ASR 18/07
 AUTOSTRADA A3 SALERNO – REGGIO CALABRIA

LAVORI DI AMMODERNAMENTO ED ADEGUAMENTO AL TIPO 1a DELLE NORME CNR/80
 Dal km 153+400 al km 173+900
 MACROLOTTO 3 – PARTE 2*

PROGETTO ESECUTIVO

PARTE GENERALE
 VERIFICA DI OTTEMPERANZA
 Tavola sintetica di ottemperanza alle prescrizioni del Decreto VIA – 1 di 4

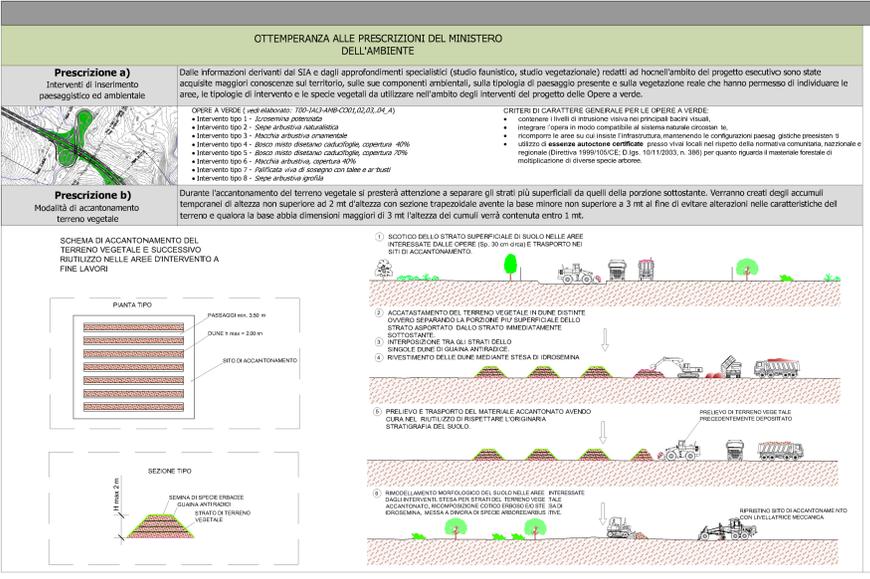
Prescrizione c) Ripristino aree e visibilità di cantiere
 Il progetto di ripristino allo stato ante-operam è stato predisposto attraverso una campagna di rilievi topografici e vegetazionali, e supportato da report fotografici che hanno permesso di rappresentare lo stato di fatto e le caratteristiche delle aree interessate da sottoporre a ripristino allo stato ante-operam.

Prescrizione d) Galleria Colle Mormanno
 La Galleria Colle Mormanno non è prevista poiché questo tratto è sede di adeguamento progettuale che prevede la realizzazione di una nuova galleria naturale, carreggiata su a carreggiata nord, in nuova sede localizzata nel versante in sinistra orografica del Fiume Battendero (versante opposto rispetto al colle di Mormanno).

Prescrizione e) Atmosfera
 Si è proceduto all'integrale aggiornamento dello studio di qualità dell'aria presente nel SIA al fine di recepire il nuovo quadro normativo (D.Lgs. 155/2010), con particolare riferimento alla verifica del rispetto dei valori limite per biossido di zolfo e biossidi di azoto per la protezione degli ecosistemi e della vegetazione, ed alla valutazione degli adeguamenti di tracciato introdotti.

Prescrizione f) Mobilità faunistica
 È stato redatto un apposito studio faunistico che, mediante analisi di campo e bibliografiche, ha portato ad evidenziare gli elementi utili a individuare le aree di maggiore sensibilità ed i relativi corridoi faunistici per progettare le misure più adeguate per la salvaguardia delle specie locali.

Prescrizione g) Dimensionamento vasche di prima pioggia
 Il dimensionamento delle vasche di prima pioggia deve essere condotto seguendo il progetto dei drenaggi di piattaforma, la pluviometria dell'area e l'incidentalità attesa.

Prescrizione h) Gestione inerti
 In relazione alla formazione geologica attraversata si prevede l'istruttoria dagli scavi di un significativo volume di materiale idoneo alla formazione dei riporti ed al confezionamento dei calcestruzzi. Pertanto si prevede che i fabbisogni necessari alla costruzione delle opere oggetto dell'appalto saranno in generale recuperati dagli scavi evitando l'approvvigionamento da cave di prestito. Viceversa, gli esubanti prodotti dagli scavi saranno smaltiti secondo le seguenti modalità: ripristino morfologico delle trincee industriali esistenti; conferimento presso le discariche autorizzate secondo il piano di coltivazione già previsto per le stesse o prevedendo i necessari siti di deposito definitivo per i quali sarà predisposto un progetto di abbancamento in relazione alla morfologia dei luoghi individuati.

Prescrizione i) Idrogeologia
 In fase di scavo della galleria, in presenza di importanti interazioni tra la galleria e l'acquifero o di significative venute d'acqua, saranno adottati interventi di impermeabilizzazione completa al contorno dello scavo mediante la posa in opera di geomembrane o tel in pvc a doppio strato. Saranno preventivamente eseguite perforazioni orizzontali in avanzamento al fronte finalizzate all'accertamento dell'esistenza di falde in pressione. La presente prescrizione è stata inoltre adempita nell'ambito del documento di monitoraggio delle acque sotterranee, in base a prescrizione generica finalizzata ad interpretare in modo critico la sussistenza di situazioni di particolari criticità per le falde interessate gli ammassi rocciosi.

Prescrizione n.1) Ripristino status quo ante aree dismesse
 Per il recepimento della prescrizione si rimanda a quanto già riportato per la Prescrizione c) formulata dal Ministero dell'Ambiente e si riporta di seguito il scavo di impianto impiegato negli interventi di ripristino.

Prescrizione n.2) Corretta gestione materiali da demolizioni e sbancamenti
 Le terre e rocce da scavo insieme ai materiali derivanti dalle demolizioni verranno conferiti in apposite aree di stoccaggio temporaneo previste nel Piano di Cantierizzazione. Le aree dedicate allo stoccaggio temporaneo sono state scelte in modo tale da non impattare sul tessuto insediativo ovvero sulla componente salute pubblica e comunque in aree con assenza di elementi di pregio ambientale e vegetazionale. In ogni caso tali aree sono state già indicate alla Prescrizione c), formulata dal Ministero dell'Ambiente e verranno riportate allo stato ante operam e sono state oggetto di apposito studio. Per il dettaglio si rimanda agli elaborati di rilievo in foto.

Prescrizione n.3) Modalità di mitigazione ambientale trincee
 Le parti di tracciato previste in trincea sono state opportunamente rivincolate attraverso piantumazioni arboreo-arbustive costituite da elementi autoctoni e dissestati. Gli interventi sono stati scelti in coerenza con l'ambito floristico-vegetazionale dell'ambiente nel quale si interviene. Per quanto riguarda le opere di sostegno si prevede l'utilizzo di muri in terra rinforzata che ben si prestano all'inserimento paesaggistico-ambientale, muri in c.a. e paratie di pali che saranno opportunamente rivestiti con pannelli in pietra locale.

Prescrizione n.5) Archeologia
 In fase di costruzione delle opere si farà riferimento ai tecnici della Soprintendenza per i Beni Archeologici della Basilicata e della Calabria onde poter concordare le attività di sorveglianza ed assistenza nelle aree a maggiore rischio archeologico.
